南木曾町妻籠水道水源保全地区における行為の事前協議について（中間報告）

長野県環境審議会水道水源保全地区における行為の事前協議に関する専門委員会

3 妻籠水道水源保全区域内における行為の概要

第2 専門委員会での論点整理

図 7 妻籠水道水源保全地区内の想定涵養量（平成 29 年 1 月期）

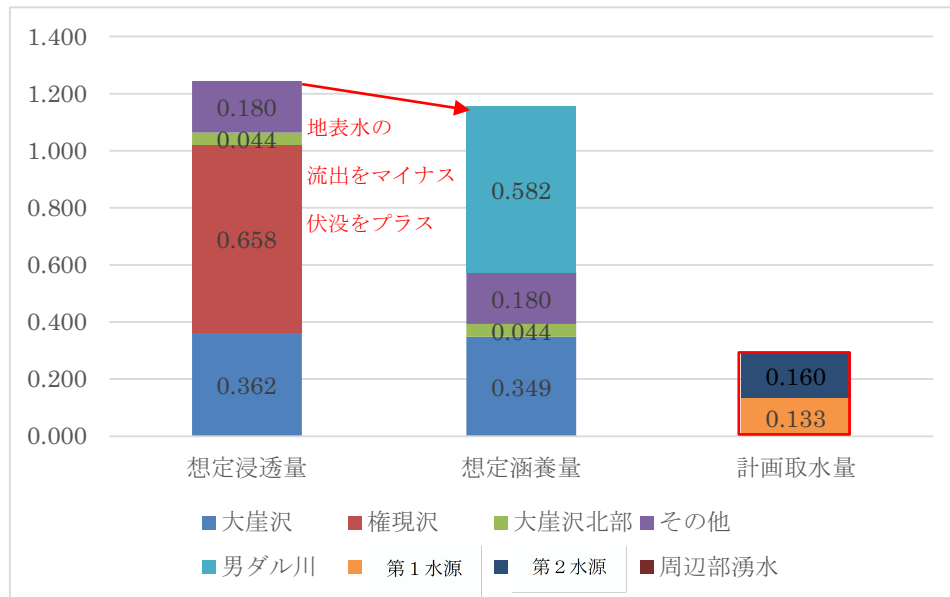
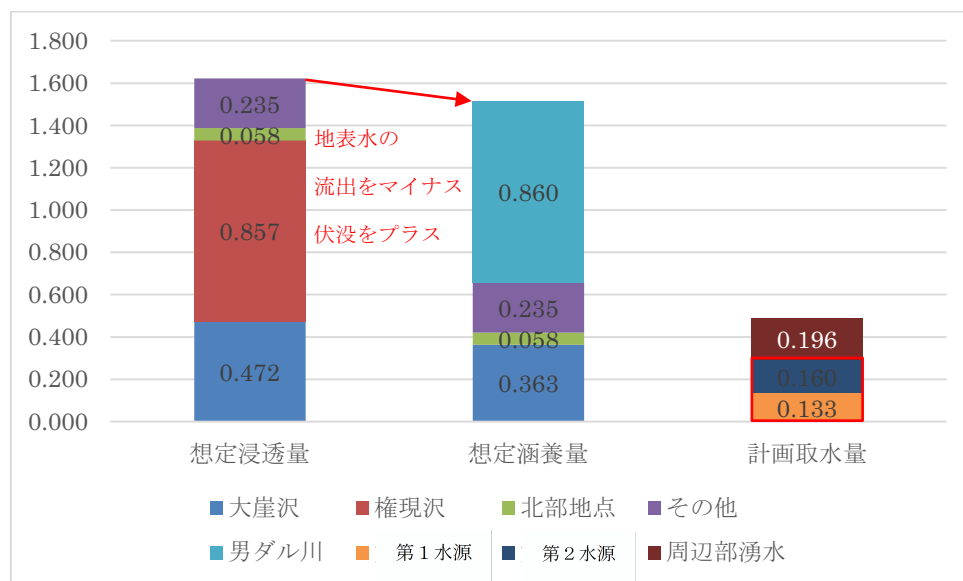
- ・ 現在ある情報をベースに大まかな計算であるが、涵養量に対して、第1第2水源の取水量は20%程度であるといえる。
- ・ 現状では、第1、第2水源の湧水量が把握されていないが、今後把握することで、涵養量との関係などをもう少し詳細に分析できるのではないか。また、長期的な変動を把握しておく必要がある。

図 12 放射性同位体（ラドン）の調査結果

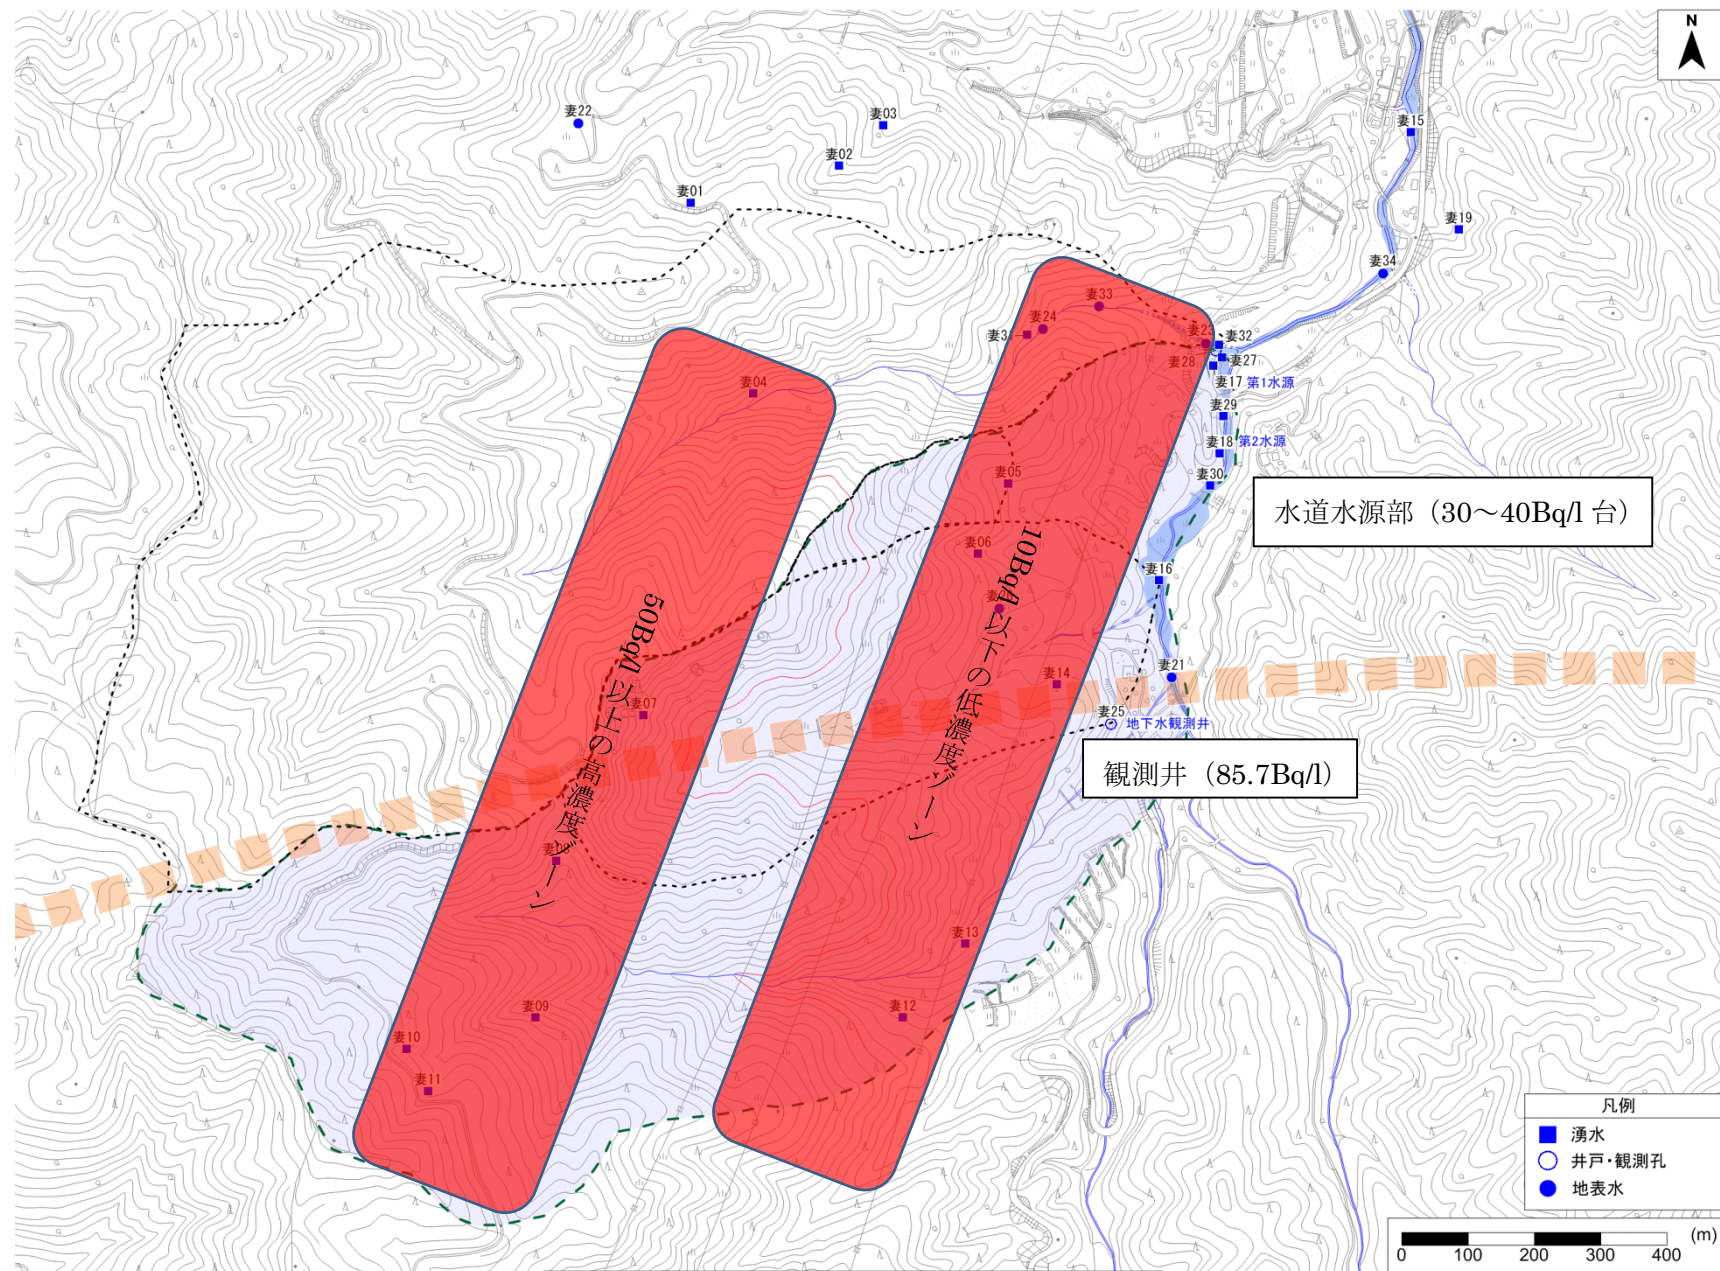
- ・ 水源の水と観測井の水が違うことは確からしいが、それとトンネル工事により影響がないとすることは別問題である。
- ・ 破碎帯があり、それが地表の大崖と土石流堆積物の形成につながり、それらが水源の地下水涵養に大きく貢献している。そのため、水源への影響を予測するには地下の断層破碎帯の分布と性状を把握することがきわめて重要である。
 - ①～④の分析結果により、水源の地下水涵養経路と現状の岩盤中の地下水涵養経路がある程度区別できるという説明は理解できる。しかし、トンネル工事に伴って大量出水が生じた場合、断層破碎帯等を介して地下水流動系そのものが大きく変化することがあり、その際には水源に影響が及ぶ事態も想定される。示された調査結果は深層地下水の流出リスクを否定するものではない。環境影響評価後の物理探査等によって新たな地質情報も示されたが、十分とはいいいがたい。むしろ調査結果は水源の涵養域の地下に破碎帯が集中することを強く示唆するものである。そのため、現時点で「トンネル工事が水源に直接影響することはない」とする根拠は得られていないと考える。
- ・ 南木曾町は、自分達の財産を守るために、自町でも影響があるかどうかを判る様に、水源のデータを計測しておくべきである。

岩盤由来の同位体であるラドンを用いて、各湧水の分析を行った。その結果、各河川流域、水道水源、観測井のそれぞれのグループに分かれる傾向がみられた。各河川流域では、凡そ源流部ほどラドン濃度が高く（50Bq/l 以上）、流末ほど濃度が低い（5Bq/l 以下）結果となっている。一方で、水道水源部は概ね30～40Bq/l 台にまとまっており、観測井は約86Bq/l とラドン濃度が高い結果となった。そのため、両者を比較すると、水道水源は浅層の地下水の傾向、観測井は深層の地下水傾向が強いと考えられる。

図 14 水道水源保全地区の施工フロー

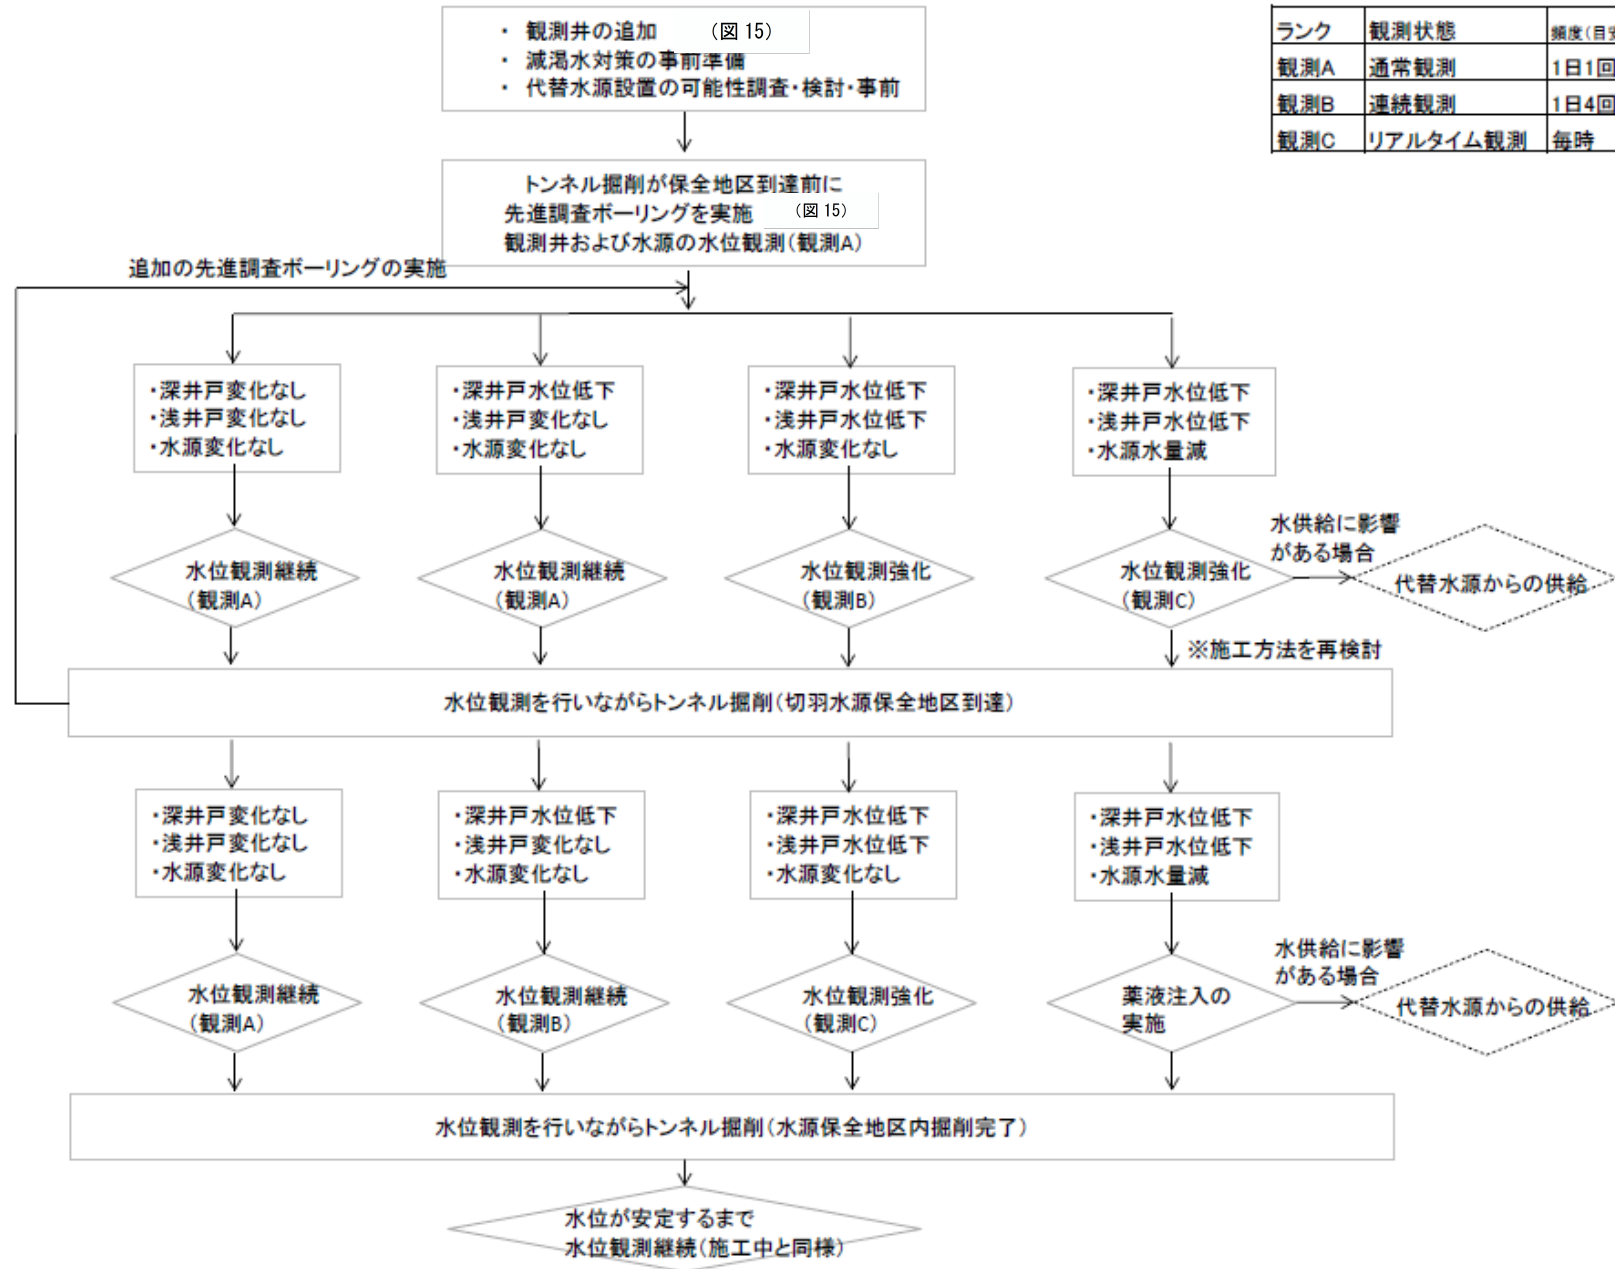
- ・ 第1・第2水源は大崖沢の堆積層の帯水層の影響を大きく受けていると思うので、トンネル工事が堆積層に影響があるのかないのかという視点でやってほしい。
- ・ 先進ボーリング及び本坑掘削に伴い、周辺地下水への影響が軽微な場合であってもそれを見逃さず、かつ影響が拡大する前に適切に対応できるよう、施工フローに沿った万全の体制を用意しておくこと。
- ・ 薬液注入する場合、飲料水へ¹ — 6 — ² ようにすること。

また、施工中の水道水源への影響を観測するために、事前に観測井を設置し、先進ボーリングによる影響の有無を確認しながら施工し、水源に対して影響の無いように努める。施工フローについては別紙2の図14に、観測井の設置を検討している位置等については別紙2の図15に示した通りである。

図 15 先進調査ボーリング及び観測井設置検討箇所

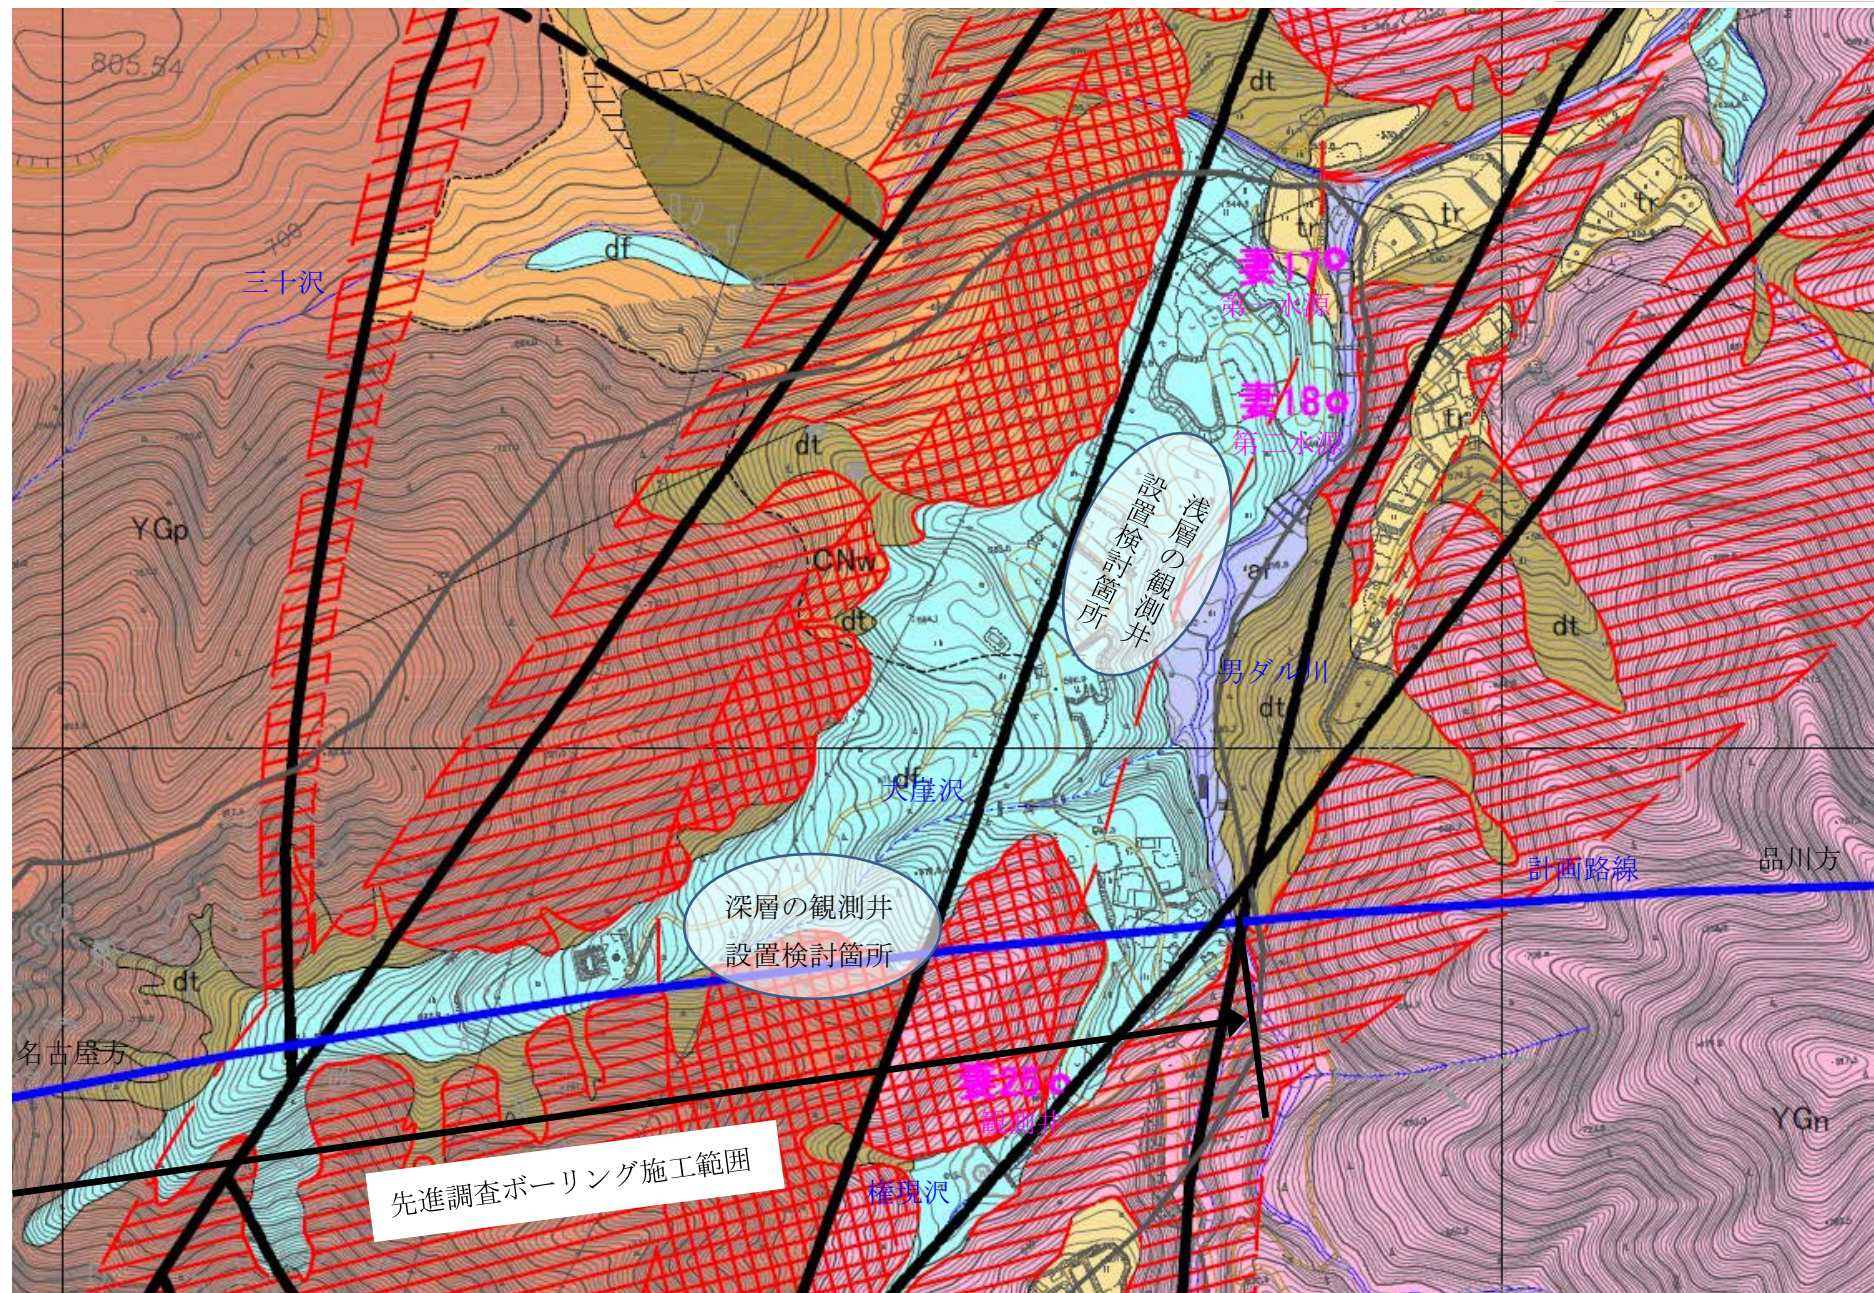
- ・事後調査・モニタリング調査及び JR 東海の独自調査データの公表については、月ごとに期日を定めて町に公表すること。
- ・湧水の状況をより正確に確認するため、妻籠第 1 水源付近に浅い観測井を設け、現在の JR の深い層の観測井のデータと併せて、毎月、町に報告すること。また、第 1 水源、第 2 水源付近の湧水の状況と利用状況を再確認し、湧水をモニタリング調査すること。
- ・トンネル湧水の状況を町に毎月公表すること。大量の湧水が出た場合などは、即時に町に連絡すること。
- ・事後調査等への同行、トンネル湧水の状況などを確認するため、工事現場への立ち入りについて許可すること。
